# 014

# Technical Bulletin

## Powergrip® Kit K015432XS voor Fiat Lancia 1.6 motoren

<b>GATES REFERENTIE:</b>	<b>K015432XS</b>
<b>MERK:</b>	FIAT / LANCIA
<b>MODEL:</b>	Albea, Brava, Bravo, Doblò, Marea, Multipla, Palio, Siena, Stilo, Delta, Lybra
<b>MOTOR:</b>	1.6 benzine, LPG, BiPower
<b>MOTORCODE:</b>	178B3000, 182A4000, 182A6000, 182B5098, 182B6000, 182B6000LPG, 185A3000, 186A4000, 186A3000LPG.

Fig. 6

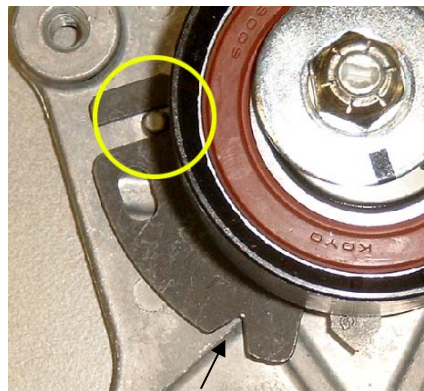
Om de spanrol te blokkeren, positioneer de open rechthoekige uitsparing in de basisplaat van de spanrol op de pin van de steun. (Fig. 6)
